Da: alessandro finazzi GEOLOGO <alfinaz@minambiente.it>
Inviato: mercoledì 24 dicembre 2014 11:45
A: A: DVA-II; A: DVA
Cc: Di Gianfrancesco Carlo
Oggetto: OSSERVAZIONE per procedura di Verifica VIA - ID: 2886 - Opere strutturali di messa in sicurezza idraulica ed approvvigionamento idropotabile in loc. Gello e Laghi Primavera (PT)
Allegati: Allegato_4__carta identità inviante.pdf; OSSERVAZIONE_FIPSAS_PISTOIA.pdf; Allegato_1_procura speciale per invio PEC.pdf; Allegato_2_dichiarazione autenticità allegato.pdf; Allegato_3_carta di identità presidente FIPSAS Pistoia.pdf

OGGETTO: Opere strutturali di messa in sicurezza idraulica ed approvvigionamento idropotabile in loc. Gello e Laghi Primavera (PT) - **Codice procedura (ID_VIP): 2886 – Procedura:** istruttoria tecnica CTVIA - **PRESENTAZIONE DI OSSERVAZIONI**

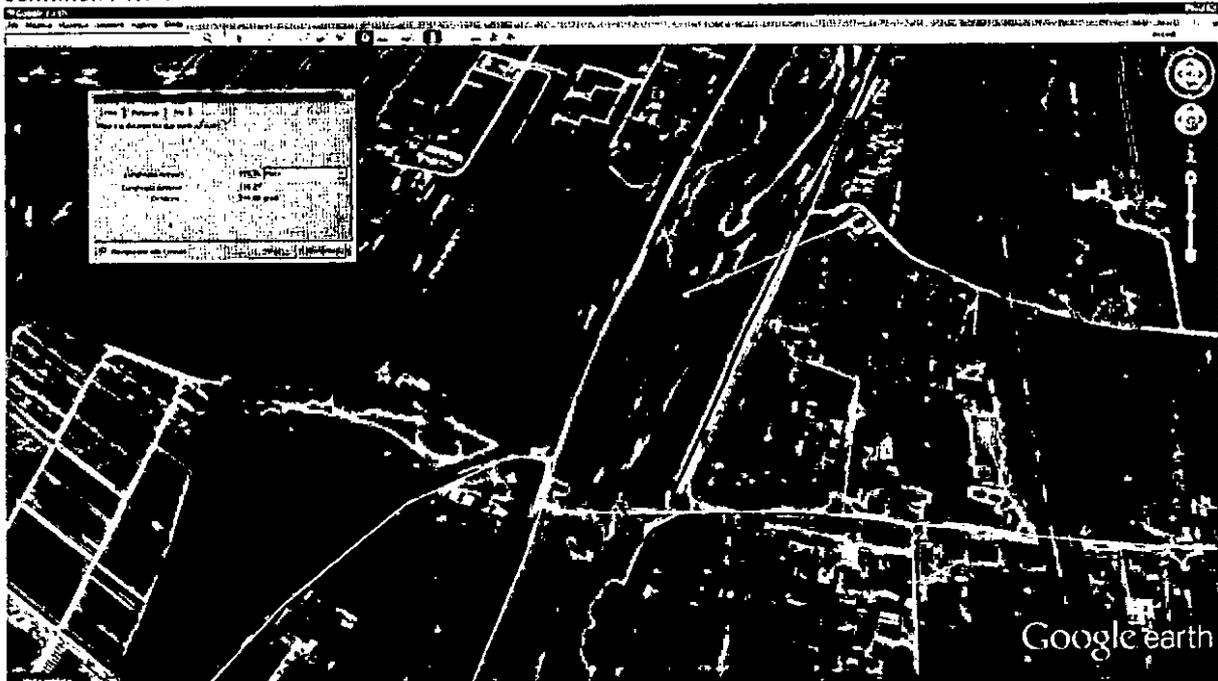
In questo quadro ambientale, che ci sembra non adeguatamente approfondito nella progettazione che la Commissione è chiamata a verificare, si introduce un ulteriore, ma tutt'altro che secondario, elemento di vulnerabilità che i progettisti fino ad oggi hanno apparentemente (quantomeno negli elaborati del progetto 2007 ed anche in quello della variante 2014) ignorato: la presenza di un cimitero di proprietà comunale, nel quale prevalgono le inumazioni, ad una distanza di poco superiore ai 100 m dalla briglia a bocca tarata ed a poco più

di 50 dalla porzione di alveo retrostante la briglia dove si avranno i rialzi maggiori di rigurgito del profilo liquido della corrente indotti per sollevare l'acqua e derivarla nell'adiacente cassa di espansione.

In quel cimitero è ragionevole ritenere che le inumazioni siano state eseguite alla profondità prevista dalle normative di settore (T.U. n. 1265/1934 – D.P.R. n. 803/1975 e L. n. 166/2002), ovverosia a non meno di 2,5 m dal piano di sedime.

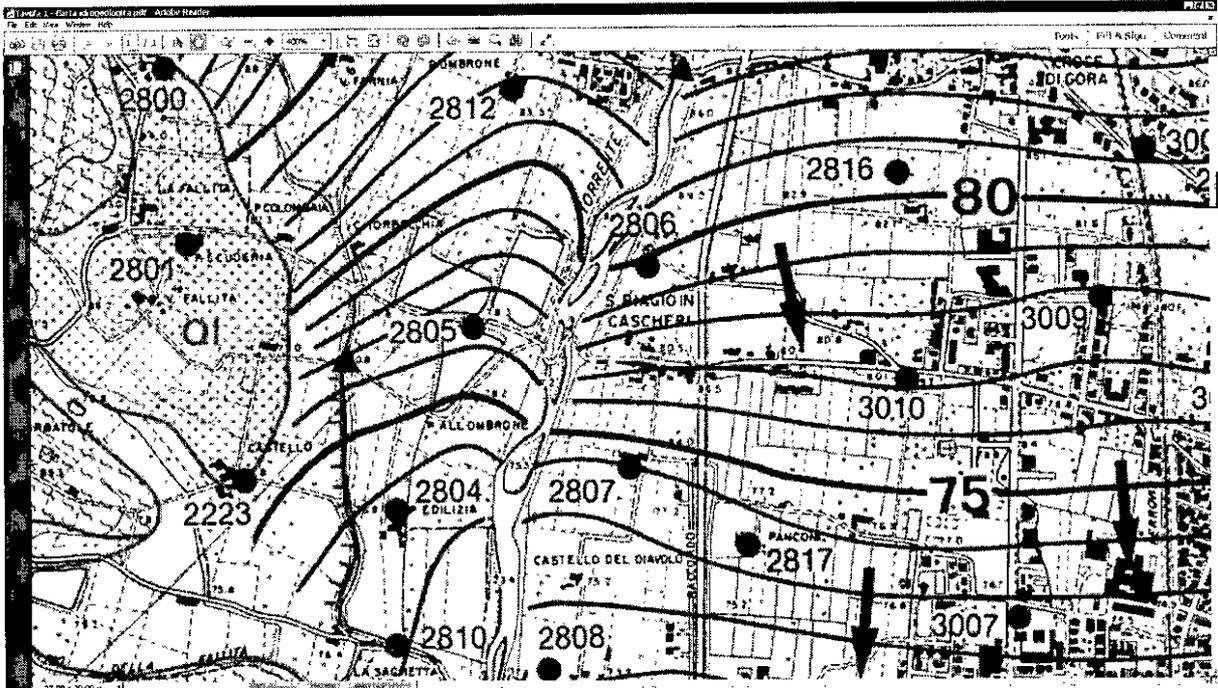
Dallo studio Capocchi F. - Pranzini G. - Studi geologici ed idrogeologici nella pianura di Pistoia – Boll. Soc. Geol. Vol. 104 del 1985, riferito ad indagini del 1978, emerge che nell'immediato intorno del cimitero di San Biagio esistono pozzi, di cui quello censito con il n. 2806 è proprio adiacente al perimetro.

La misura del livello piezometrico in quel pozzo ed in quelli limitrofi fa emergere una tavola d'acqua freatica posizionata circa a 3 m di profondità in periodo di morbida (aprile), che ci pare già pericolosamente vicina al limite previsto dalla Norma sulle inumazioni per non incorrere in drammatici problematiche di natura igienico sanitarie per la qualità dell'acqua sotterranea in vicinanza del cimitero e, quindi, direttamente soggetta a grave rischio anche nel caso in cui l'innalzamento di quella falda sia anche solo "... dell'ordine delle decine di centimetri ...".

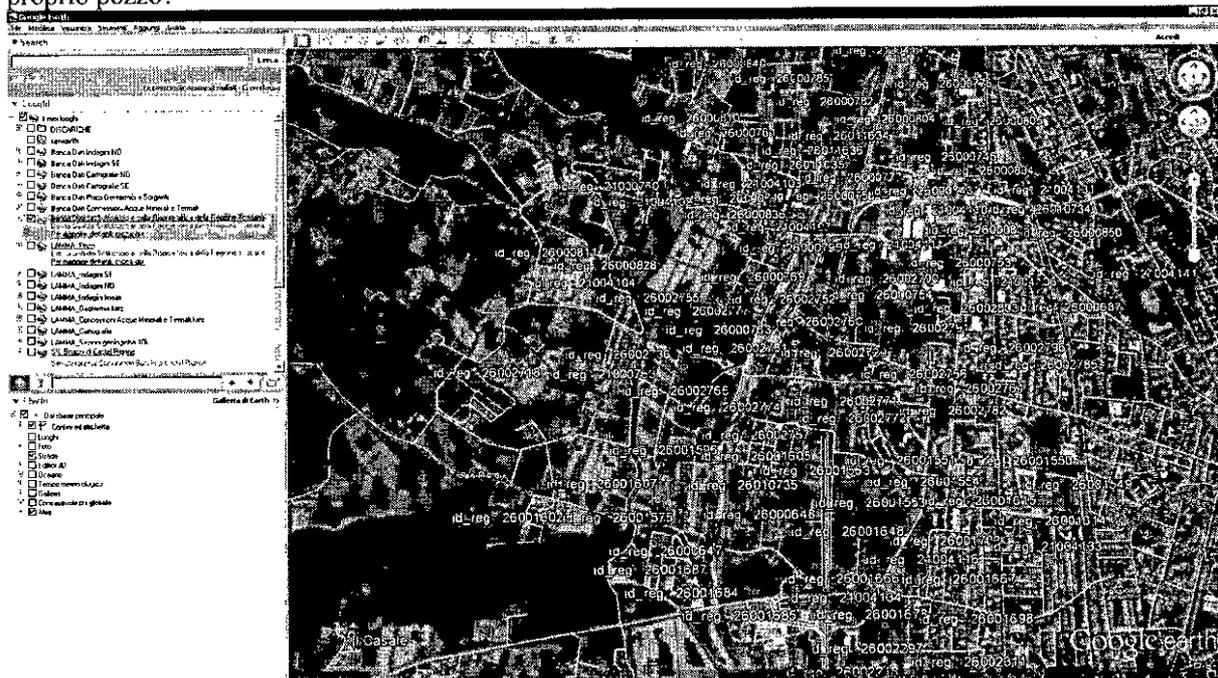
Per concludere l'argomento, visto che l'effetto di innalzamento della falda prodotto nel 1965 e nel 1966 si estese fino al centro storico di Pistoia, aggiungerei una immagine che mostra in forma grafica l'archivio, sicuramente sottostimato, dei pozzi censiti dal settore demanio idrico della Provincia di Pistoia e consegnato nelle mani della Regione Toscana, dal quale si vede quale sia la frequenza e la quantità degli emungimenti di qualunque tipo (irriguo, domestico, beni e servizi e idropotabile) che potrebbero subire le conseguenze nel campo igienico sanitario derivanti dal transito delle acque sotterranee attraverso il sottosuolo del cimitero di San Biagio. Forse i progettisti hanno verificato anche con assoluta certezza che nessuna delle case isolate della zona di periferia compresa tra l'Ombrone e l'abitato di Pistoia utilizza come acqua domestica o potabile l'acqua del proprio pozzo?

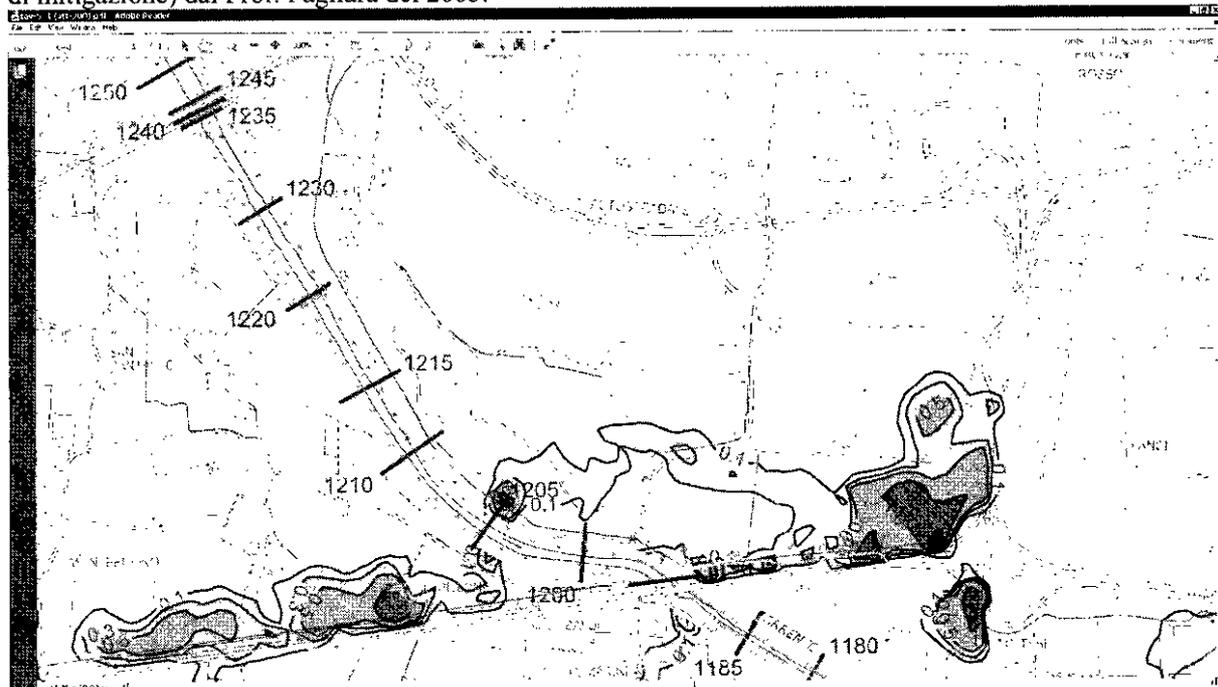
Ma allora quante volte la portata del torrente ha superato gli argini nella piana fino al limite della provincia di Pistoia? Risposta: MAI (dalle informazioni storiche cartografate per la pianificazione di Quarrata).

Dunque le esondazioni del T. Ombrone (superò degli argini da parte delle portate idrauliche senza rottura strutturale) SONO AD OGGI FENOMENI SOLO TEMUTI O DERIVANTI ESCLUSIVAMENTE DALLA MODELLAZIONE IDRAULICA, come quella prevista nella simulazione dello "stato attuale" (senza interventi di mitigazione) dal Prof. Pagliara del 2005.
